Bescheid

über die Änderung und Ergänzung der allgemeinen bauaufsichtlichen Zulassung vom 20. Februar 2012

Z-33.43-962

Wärmedämm-Verbundsysteme mit angeklebtem und angedübeltem Wärmedämmstoff "Laier-VWS-System"

Anlage 9

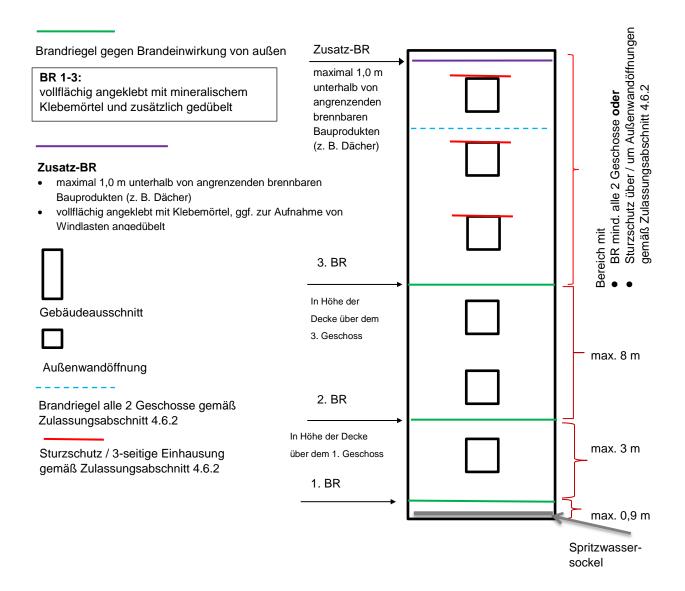
Abschnitt 4.10 Zusätzliche konstruktive Brandschutzmaßnahmen

Für schwerentflammbare WDVS mit bis zu 300 mm dicken EPS-Platten müssen zusätzlich zu den in Abschnitt 4.6.2 enthaltenen Bestimmungen folgende konstruktiven Maßnahmen gegen eine Brandeinwirkung von außen ausgeführt werden (siehe Anlage 9):

- 1. ein Brandriegel an der Unterkante des WDVS bzw. maximal 90 cm über Geländeoberkante oder genutzten angrenzenden horizontalen Gebäudeteilen (z. B. Parkdächer u. a.),

- ein Brandriegel in Höhe der Decke des 1. Geschosses über Geländeoberkante oder angrenzenden horizontalen Gebäudeteilen nach Nr. 1, jedoch zu dem darunter angeordneten Brandriegel mit einem Achsabstand von nicht mehr als 3 m. Bei größeren Abständen sind zusätzliche Brandriegel einzubauen.

- 3. ein Brandriegel in Höhe der Decke des 3. Geschosses über Geländeoberkante oder angrenzender horizontaler Gebäudeteile nach Nr. 1, jedoch zu dem darunter angeordneten Brandriegel mit einem Achsabstand von nicht mehr als 8 m. Bei größeren Abständen sind zusätzliche Brandriegel einzubauen.

- 4. weitere Brandriegel an Übergängen der Außenwand zu horizontalen Flächen (z. B. Durchgänge, -fahrten, Arkaden), soweit diese in dem durch einen Brand von außen beanspruchten Bereich des 1. bis 3. Geschosses liegen.

Die Brandriegel müssen folgende Anforderungen erfüllen:

- Höhe ≥ 200 mm,
- nichtbrennbare Mineralwolle-Lamellenstreifen, Baustoffklasse A1 oder A2 nach DIN 4102-1 bzw. Klasse A1 oder A2 - s1,d0 nach DIN EN 13501-1, nicht glimmend, aus Steinfasern mit einem Schmelzpunkt von mindestens 1000 °C geprüft nach DIN 4102-17, mit einer Rohdichte zwischen 60 und 100 kg/m³,

- mit mineralischem Klebemörtel (Bindemittel: Kalk und/oder Zement) vollflächig angeklebt und
- zusätzlich mit WDVS-Dübeln angedübelt (entweder durch den bewehrten Unterputz hindurch, oberflächenbündig unter dem bewehrten Unterputz oder im Mineralwolle-Lamellendämmstoff versenkt),

- Verdübelung mit zugelassenen WDVS-Dübeln bestehend aus Dübelteller und Hülse aus Kunststoff sowie Spreizelement aus Stahl, Durchmesser des Dübeltellers ≥ 60 mm, Rand- und Zwischenabstände der Dübel: mindestens 10 cm nach oben und unten, maximal 15 cm zu den seitlichen Rändern eines Brandriegel-Streifenelements sowie maximal 45 cm zum benachbarten Dübel.
